改善箇所説明図

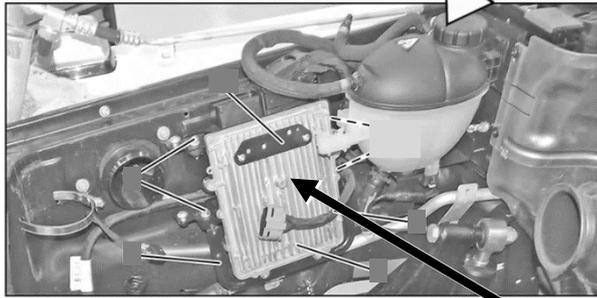
不具合発生箇所

エンジンコントロールユニット

エンジンコントロールユニットにおいて、制御プログラムが不適切なため、外気温によっては冷間時に失火が発生することがある。最悪の場合、シリンダの燃焼を休止させることでエンジン警告灯(MIL)が点灯し、排出ガスが基準値を超えるおそれがある。

注: は、対策プログラムに書き換える部位を示す。

全車両、エンジンコントロールユニットの制御プログラムを対策プログラムに書き換える。
